Proponente: ALTA CAPITAL 11 S.R.L. con sede in Torino nella Via Ettore De Sonnaz n.19, codice fiscale 12472600019

Procedimento: Procedura di Valutazione impatto ambientale (VIA) ai sensi dell'art. 23 del D.Lgs. 152/2006 e ss.mm.ii. Procedimento Autorizzatorio Unico Regionale (PAUR) ai sensi dell'art. 27-bis del D.Lgs. 152/2006 e ss.mm.ii

OGGETTO: "REALIZZAZIONE DI UN IMPIANTO AGRIVOLTAICO INTEGRATO ECOCOMPATIBILE "NICOSIA MONACO" DA 90 MW A NICOSIA (EN)."

PARERE C.T.S. n. 496/2025 del 06.08.2025

CONSIDERATO e VALUTATO che dall'elaborato grafico "*RS.06.SIA.0035.A.O Studio e verifica dell'effetto*

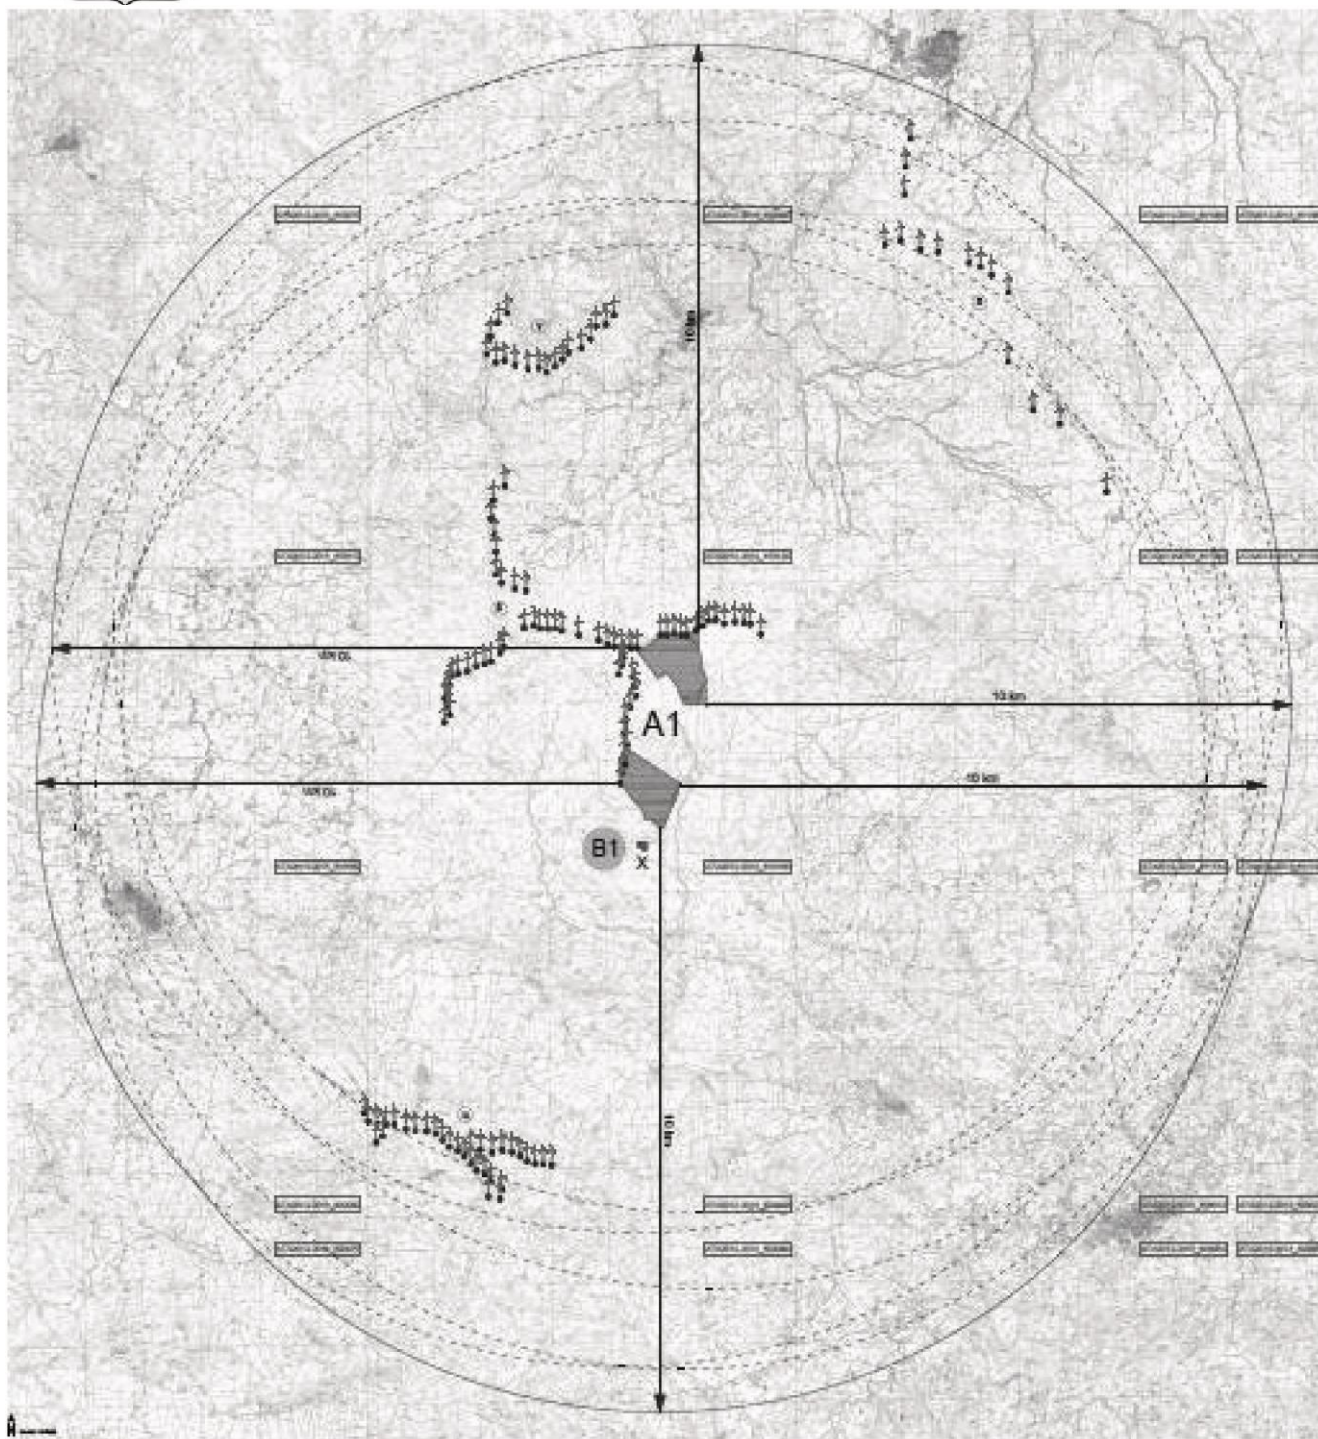
cumulo su Carta Tecnica Regionale" si riscontra la presenza di un impianto fotovoltaico e quattro impianti eolici già esistenti, e, segnatamente, come da grafico a seguire (Figura 12 Impianti soggetti ad effetto cumulo su stralci di Carta Tecnica Regionale):

Impianto fotovoltaico, collocato a sud rispetto al campo agrivoltaico di Nicosia, occupante una superficie di circa 1,70 ha, con una potenza stimata presumibilmente di 2,55 MW;
